ZAC MAS DU TAUREAU

Mémoire en réponse à l'avis de la MRAE

Projet	ZAC Mas du Taureau		
Maître d'Ouvrage	SERL Aménagement		
Document	Mémoire en réponse à l'avis de la MRAE		
Version	V4	Date	2/10/2023

Figure 2 : Coupe de principe des aménagements à réaliser.

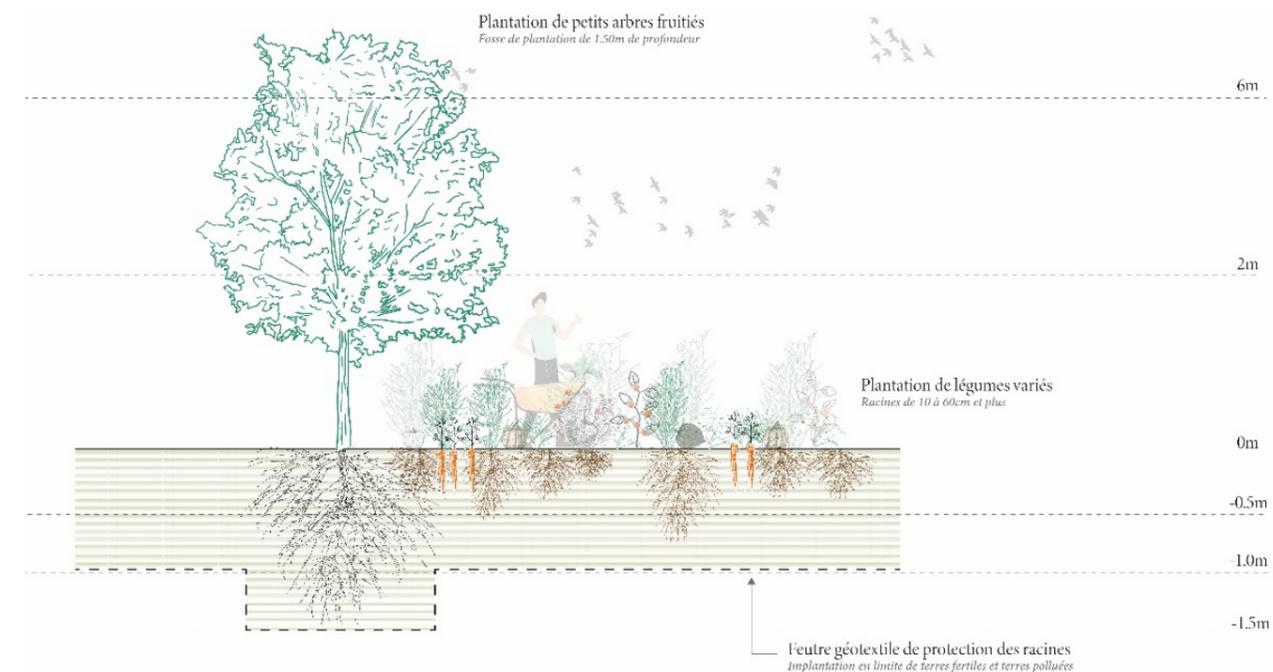
L'Autorité environnementale recommande, pour les jardins partagés, la réalisation d'une étude de pollution chronique sur la santé des consommateurs réguliers ainsi qu'un suivi des teneurs en polluants du sol et des produits comestibles.

Il est prévu, dans les études PRO, un décapage de la zone sur 30 cm sur la couche superficielle, puis un apport de 100 cm de terre végétale amendée sur zone, cette terre végétale étant exempte de toute pollution. La majorité des échanges chimiques et biologiques se faisant dans cette couche de 50 cm de terre sans pollution, le risque de pollution des plantations de jardins partagés est grandement limité par cette couche de terre végétale.

La SERL missionnera un bureau d'étude technique afin de réaliser une étude de pollution des sols spécifiquement sur l'emprise du futur jardin de manière à confirmer si le décapage de 30 cm est suffisant ou s'il doit être approfondi.

Ainsi, il ne paraît pas nécessaire de réaliser un suivi des teneurs en polluants du sol et des produits comestibles.

Figure 3 : Périmètre de la Zone à Faibles Émissions de la Métropole de Lyon en 2023

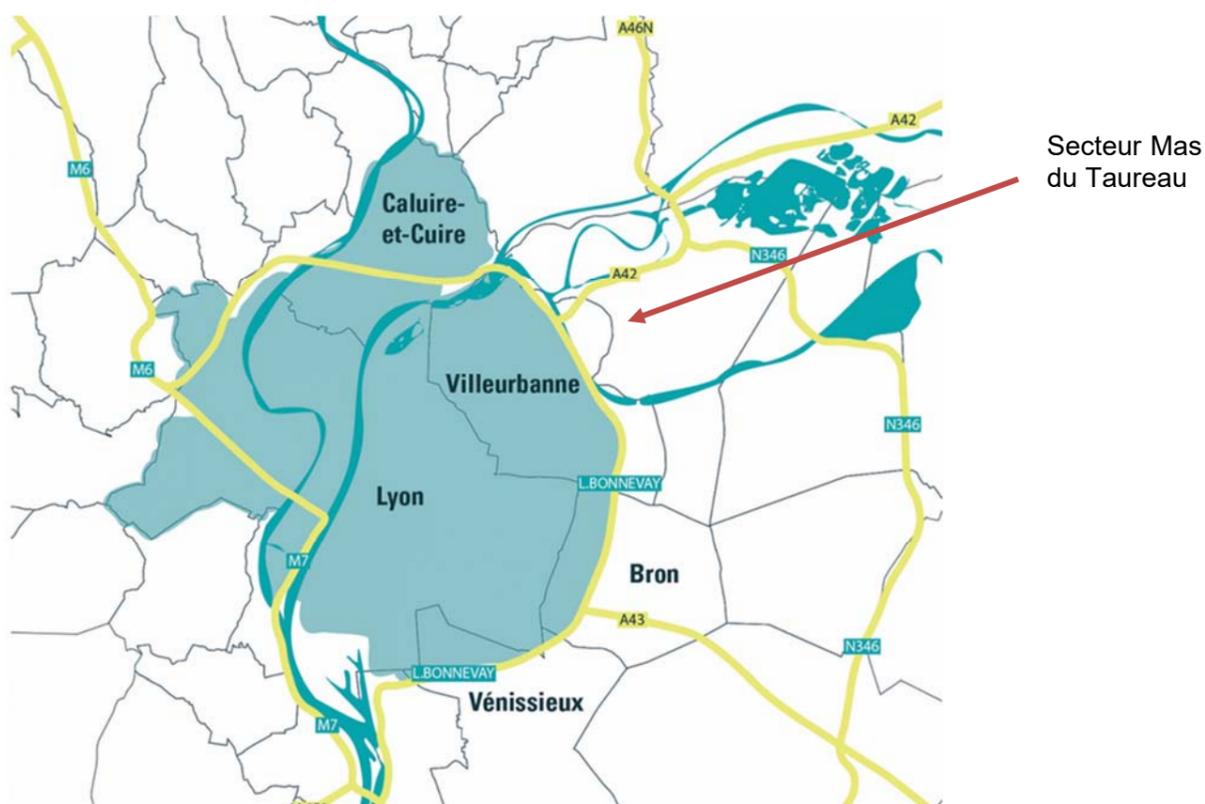
L'Autorité environnementale recommande de justifier la cohérence entre l'augmentation de l'offre de stationnement, par rapport à l'état actuel, et l'objectif affiché de réduction de la part modale de la voiture. À défaut, l'Autorité environnementale recommande la recherche de mesures d'amplification du report modal attendu, en lien avec le 3^{ème} plan de protection de l'atmosphère (PPA) et les zones à faible émissions mobilités ZFE.

Ce besoin pourrait s'avérer moindre en raison de l'arrivée de T9 qui devrait inciter un report modal des véhicules légers vers le tramway et des dernières évolutions liées à la Zone à Faibles Émissions (ZFE) de l'agglomération lyonnaise.

Cependant, il est à noter, qu'à ce jour, le quartier Mas du Taureau ne se situe pas dans le périmètre actuel de la ZFE, ni dans le périmètre futur au 1^{er} janvier 2024.

Ainsi, la mise en place de la ZFE de la Métropole pourrait avoir peu d'impact sur le report modal sur le quartier Mas du Taureau.
